Krycí list ZBV			
Název Stavby dle SoD: III/27515 Kolomuty, most ev.č. 27515-7 přes Klenici za Kolomuty Název stavebního objektu/provozního souboru (SO/PS): SO 201 Rekonstrukce mostu ev.č. 27515-7		Číslo SO/PS / / pořadí Změny SO/PS: SO 201/001	Číslo ZBV: 01.3
Objednatel: Krajská správa a údržba silnic Středočeského kraje, příspěvková organizace Zborovská 81/11, 150 00 Praha 5, Smíchov IČ: 00066001			
Zhotovitel: SaM silnice a mosty a.s. Máchova 1129, 470 01 Česká Lípa IČ: 25018094			
Rekapitulace ZBV č. 1 dle Skupin 1, 2, 3, 4, 5			
ZBV č./ Skupina	Cena navrhovaných Změn záporných	Cena navrhovaných Změn kladných	Cena navrhovaných Změn záporných a Změn kladných celkem

Název Stavby dle SoD: III/27515 Kolomuty, most ev.č. 27515-7 přes Klenici za Kolomuty Název stavebního objektu/provozního souboru (SO/PS): SO 201 Rekonstrukce mostu ev.č. 27515-7	Číslo SO/PS / / pořadí Změny SO/PS: SO 201/001	Číslo ZBV / Skupina změny: 01.3
---	--	--

Iniciátor Změny: Zhotovitel
Předmět Změny: Změna rozsahu výztuže

Název Stavby:	III/27515 Kolomuty, most ev.č. 27515-7 přes Klenici za Kolomuty
Číslo SO/PS / číslo Změny SO/PS:	SO 201/001
Název stavebního objektu/provozního souboru (SO/PS):	SO 201 Rekon

SAGASTA s.r.o.		JTSK	BpV
SÍDLO: NOVODVORSKÁ 1010/14, 142 00 PRAHA 4		ČÍSLO SOUPRAVY	
IČ: 045 98 555			
III/27515 KOLOMUTY, MOST EV.Č. 27515-7 PŘES KLENICI ZA KOLOMUTY			
SO 201 MOST EV.Č. 27515-7			
NÁZEV PŘÍLOHY			
SCHÉMA VÝZTUŽE			
D.3 11

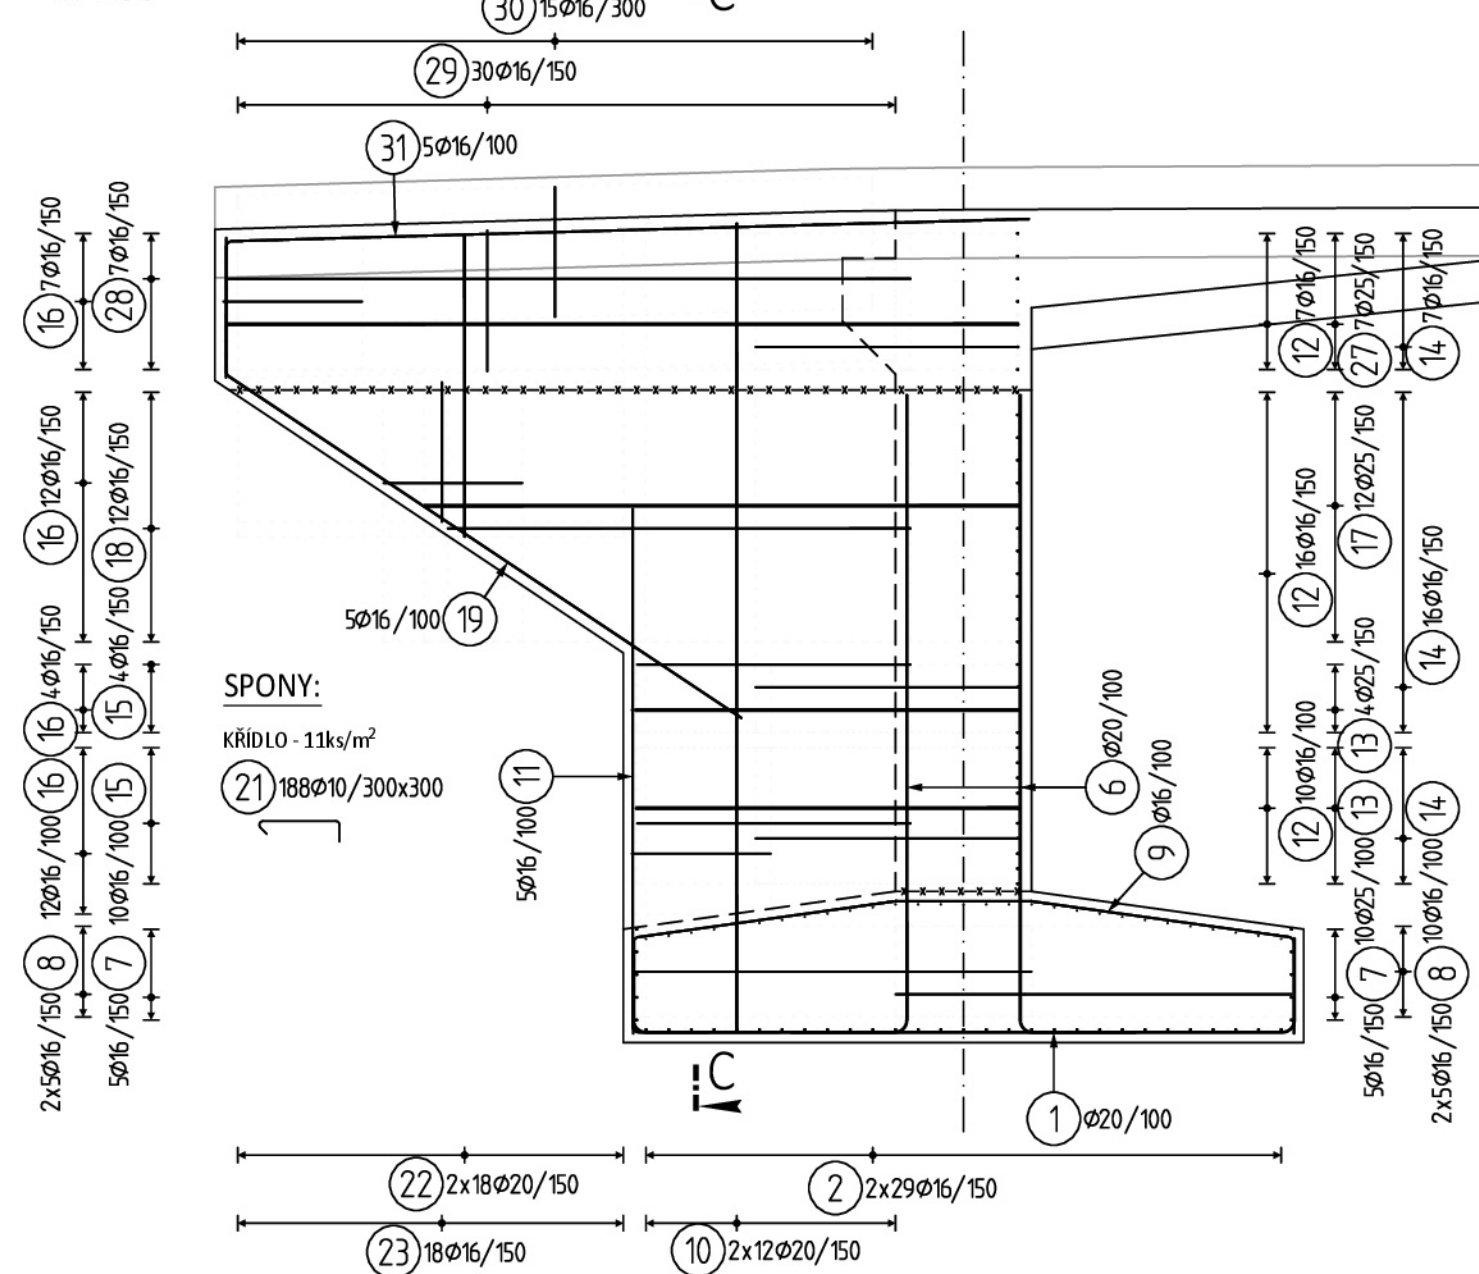
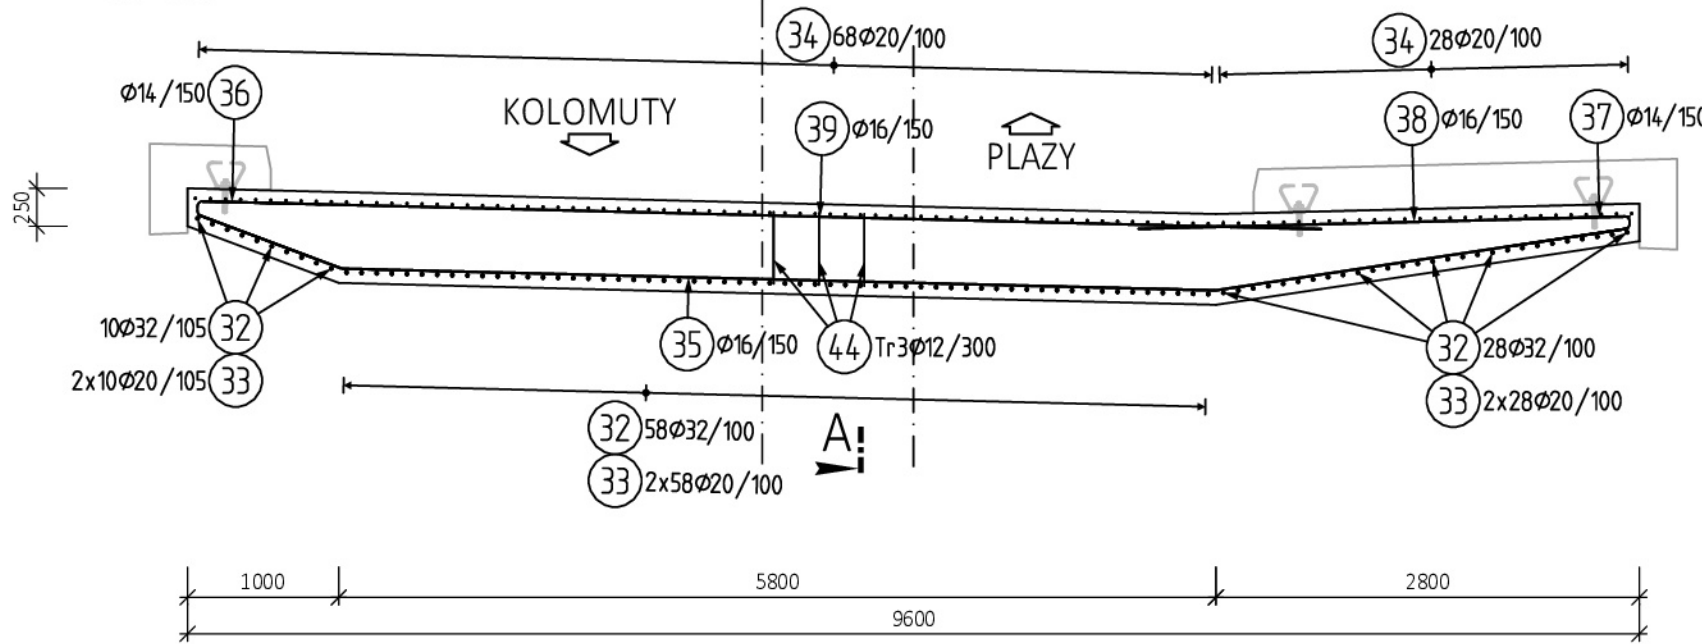
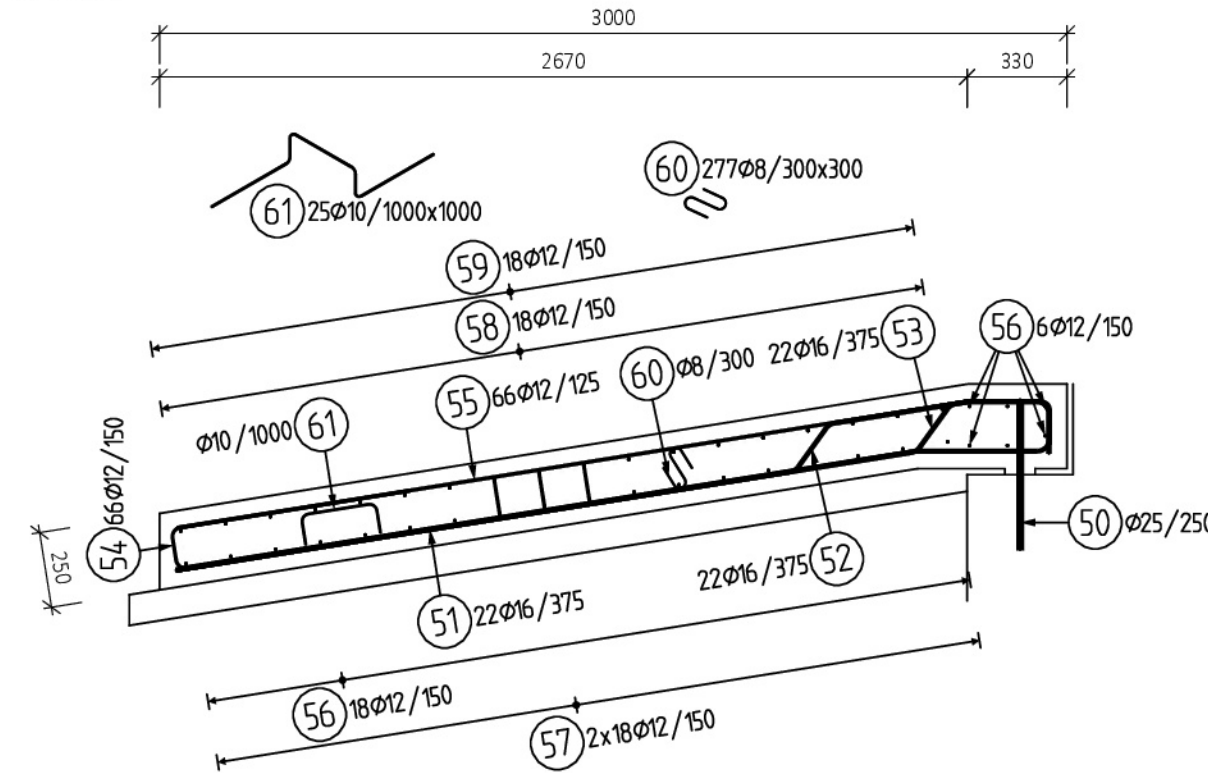
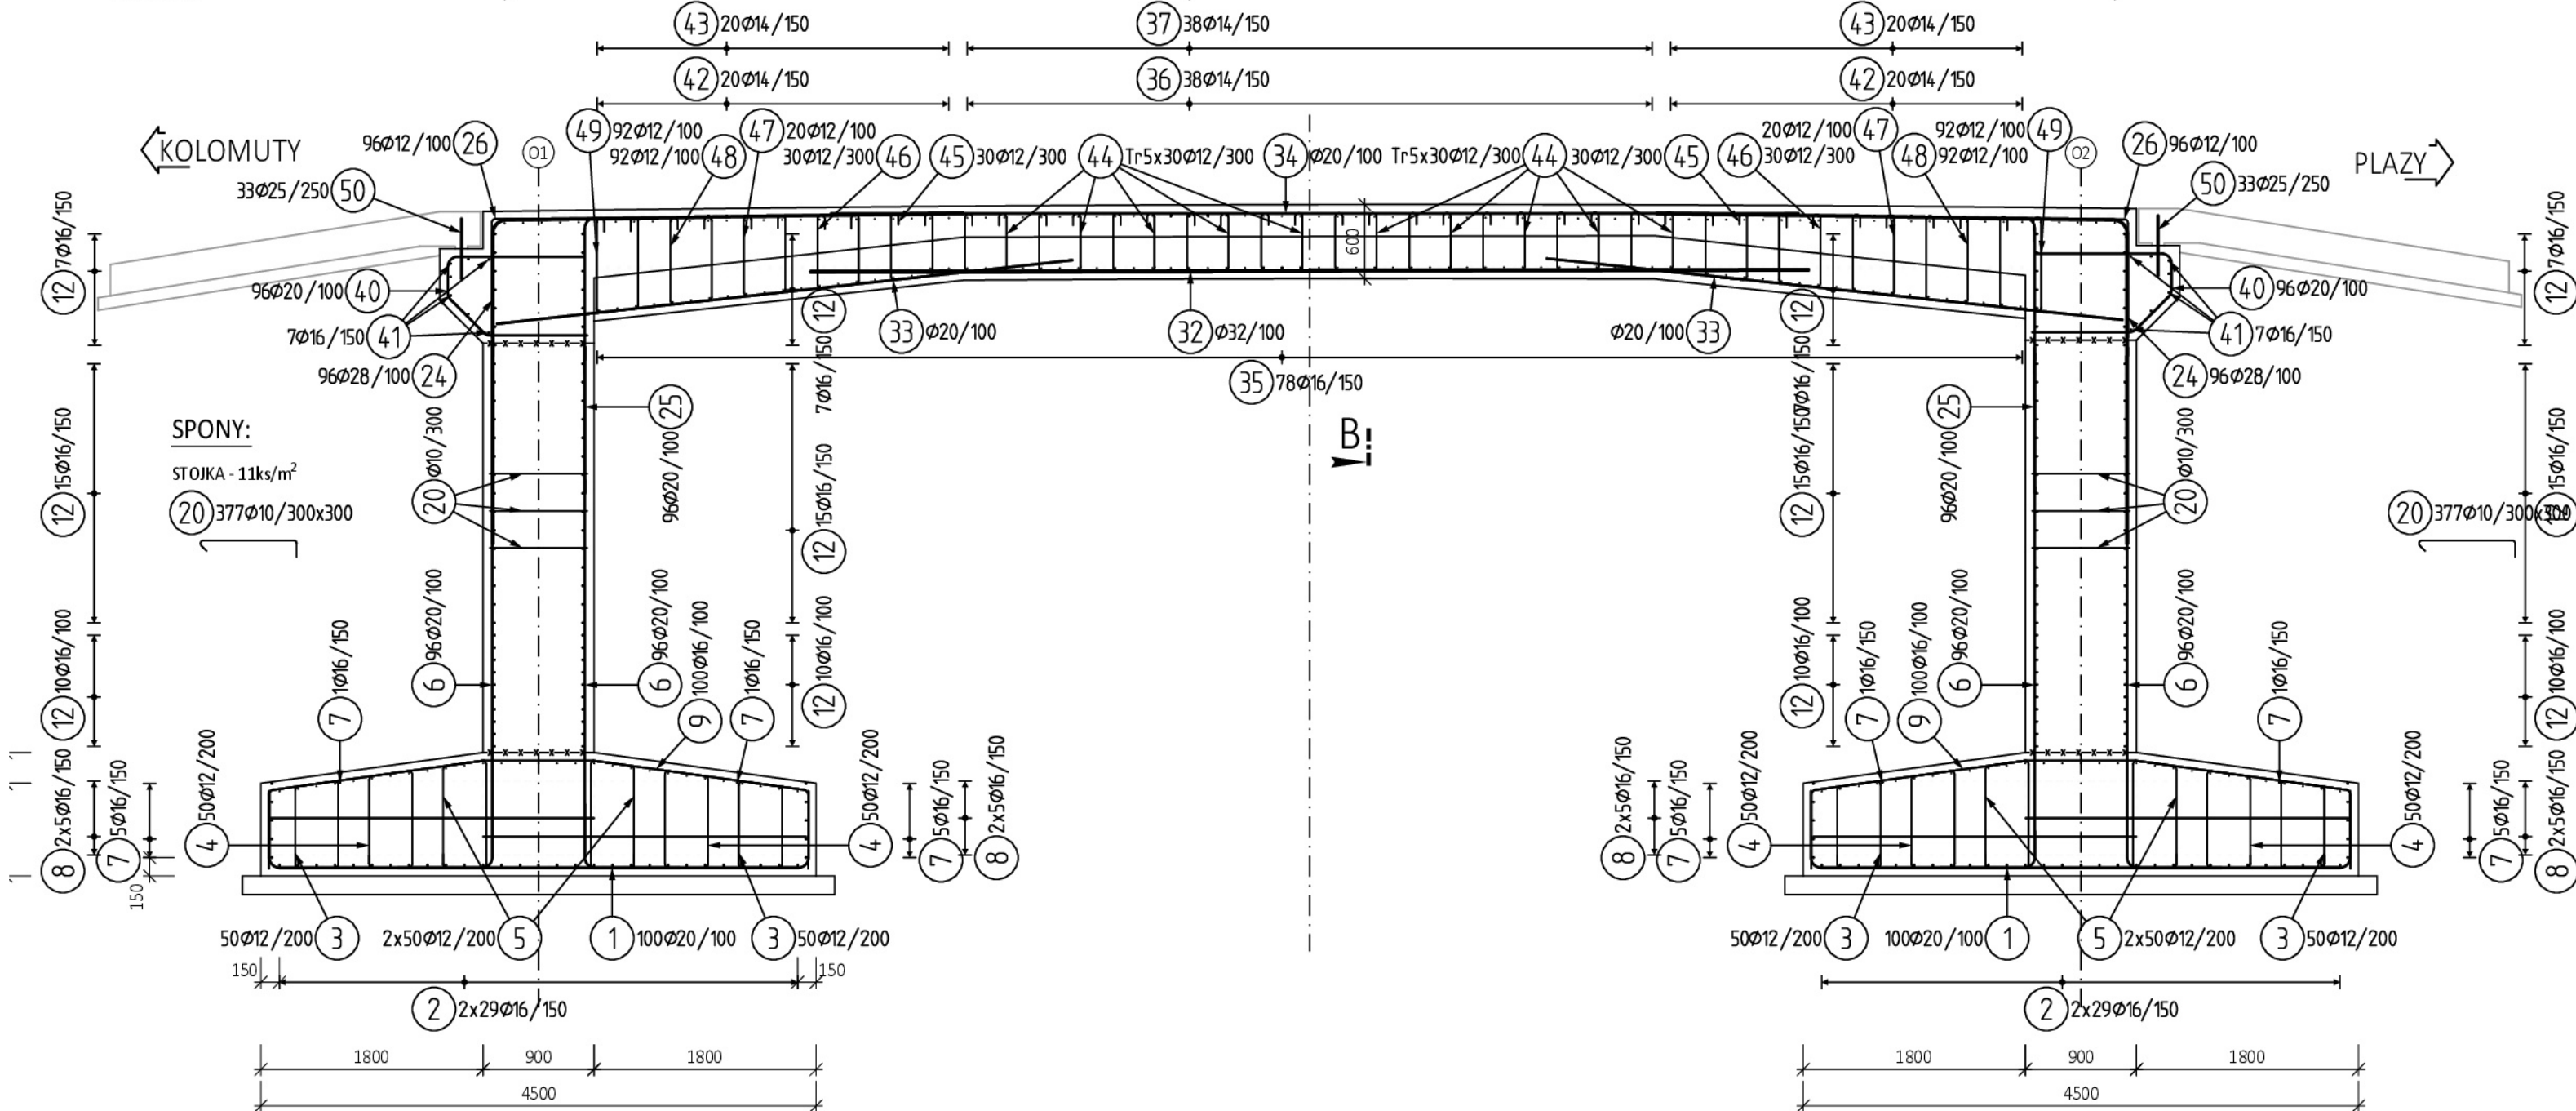
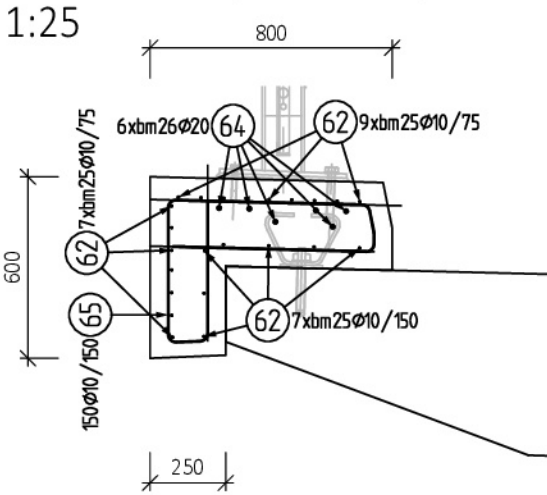
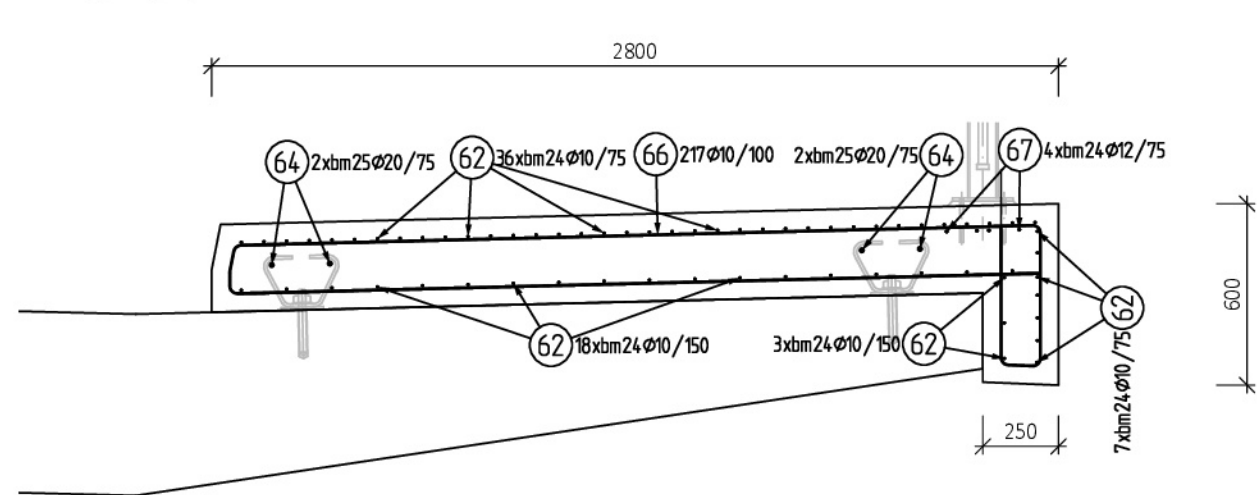
Výztuž byla zoptimalizována zmenšením profilů rozdělovací, konstruktivní výztuže. Třmínky byly nahrazeny sponami menších průměrů a doplněny ohyby. Hlavní nosná výztuž byla ponechána podle předchozího stupně.

V základech byly smykové třmínky nahrazeny sponami $\varnothing 6$, s doplněním ohybů (pro zachování smykové únosnosti).

V dřících a křídlech byly zmenšeny profily spon z $\varnothing 10$ mm na $\varnothing 6$ mm (konstruktivní smyková výztuž). V křídlech byla zmenšena svislá konstruktivní výztuž na $\varnothing 12$ mm.

V desce mostovky byly třmínky nahrazeny sponami $\varnothing 8$ mm a doplněny ohyby $\varnothing 16$ mm (pro zachování smykové únosnosti), byly doplněny kozlíky.

Původní hmotnost výztuže dle tabulky z výkresu: D.3 11 Schéma výztuže z PDPS 08/2023.

Hmotnost: 57 170.7 kg

Hmotnost: 51 483.65 kg

Rozdíl = **5 687.05 kg**

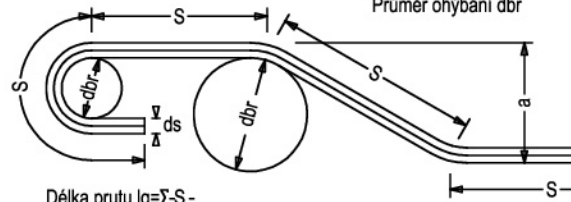
dle výkresu č. 11, SO 201: 15,93=15,930 [A] ZBV č. 1: V základech byly smykové třmínky nahrazeny sponami ø6, s doplněním ohybů (pro zachování smykové únosnosti), viz. výkres 11b Výztuž základů - tabulka											
16	28999R	OPLÁŠTĚNÍ (ZPEVNĚNÍ) Z FÓLIE	M2	66,300	66,300	0,000	140,000	9 282,00	0,00	0,00	9 282,00	0,00	0,00%
		těsnící geomembrána											
		2*3,9*8,5=66,300 [A]											
17	31717	KOVOVÉ KONSTRUKCE PRO KOTVENÍ ŘÍMSY	KG	234,000	234,000	0,000	320,000	74 880,00	0,00	0,00	74 880,00	0,00	0,00%
		(2+1)*13ks*6kg/ks=234,000 [A]											
18	317325	ŘÍMSY ZE ŽELEZOBETONU DO C30/37	M3	26,400	26,400	0,000	17200,000	454 080,00	0,00	0,00	454 080,00	0,00	0,00%
		dle výkresu č.9: 0,3m2*22,3m+0,9m2*21,9m=26,400 [A]											
19	317365	VÝZTUŽ ŘÍMS Z OCELI 10S05, B500B	T	3,400	3,032	-0,368	35400,000	120 360,00	-13 015,09	0,00	107 344,91	-13 015,09	-10,81%
		dle výkresu č. 11, SO 201: 3,4=3,400 [A] ZBV č.1 : viz. výkres 11L Výztuž říms - tabulka, výztuž je ponižena na skutečnost, protože pomocná výztuž, která byla pro římsy v objemu 400 kg, je přiřazena k položce pro drátky a křídla
